改善箇所説明図

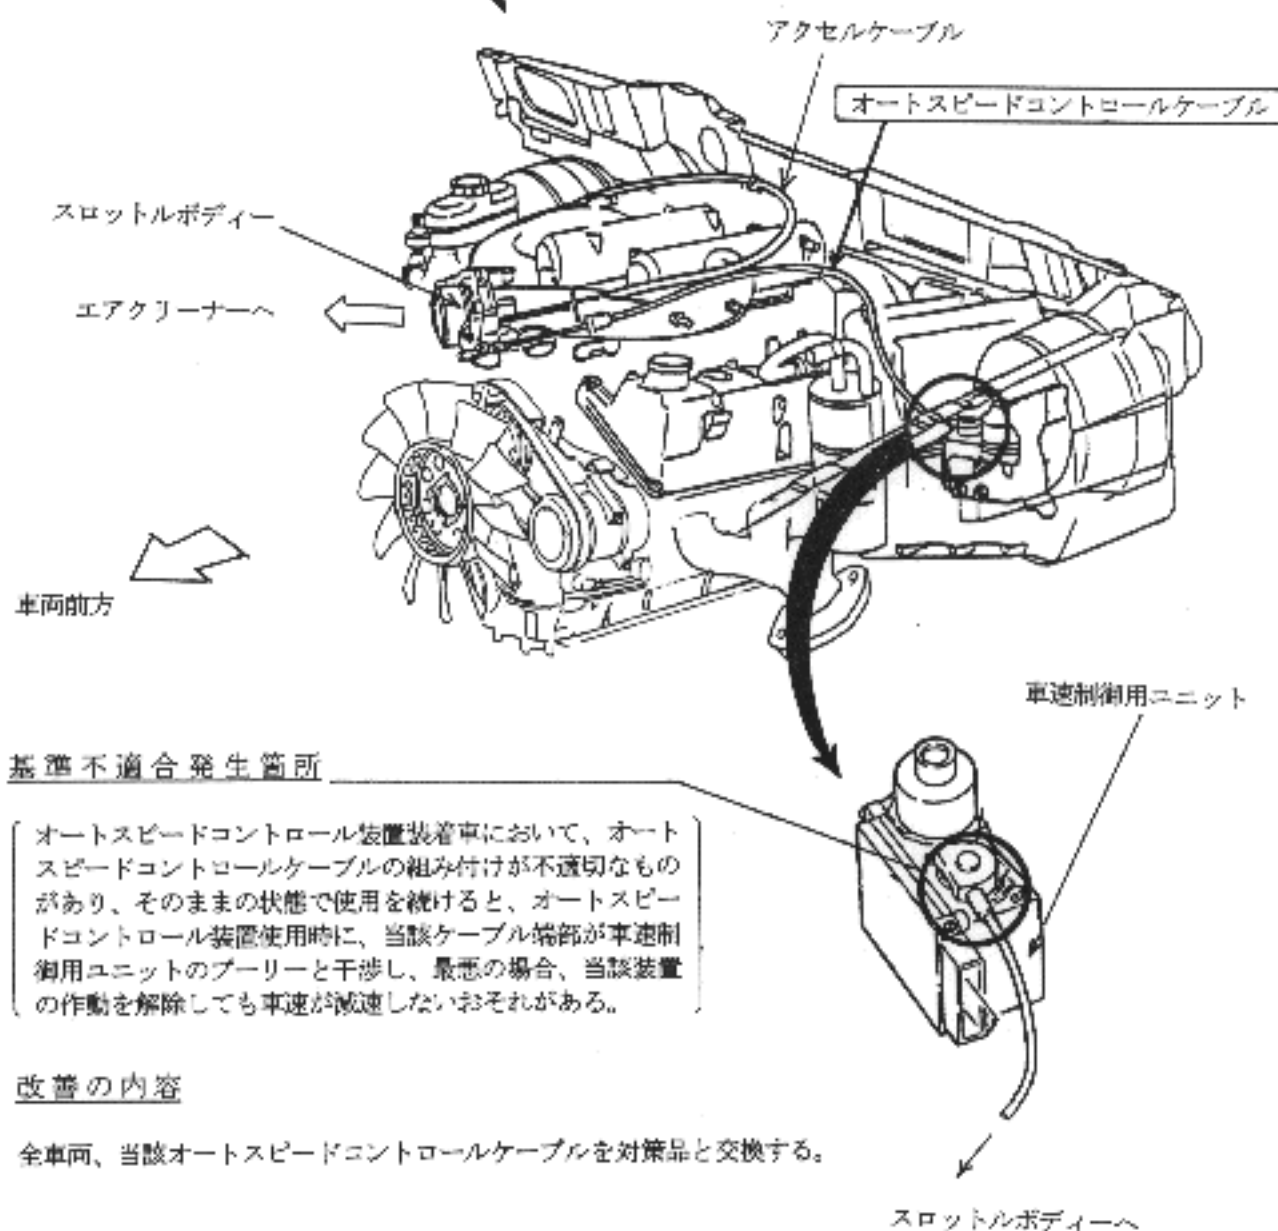
基準不適合発生箇所

オートスピードコントロール装置装着車において、オートスピードコントロールケーブルの組み付けが不適切なものがあり、そのままの状態で使用を続けると、オートスピードコントロール装置使用時に、当該ケーブル端部が車速制御用ユニットのプーリーと干渉し、最悪の場合、当該装置の作動を解除しても車速が減速しないおそれがある。

改善の内容

全車両、当該オートスピードコントロールケーブルを対策品と交換する。

対策車両の識別: スピードコントロールケーブル先端部(スロットルボディー側)に白ペイントを塗布する。
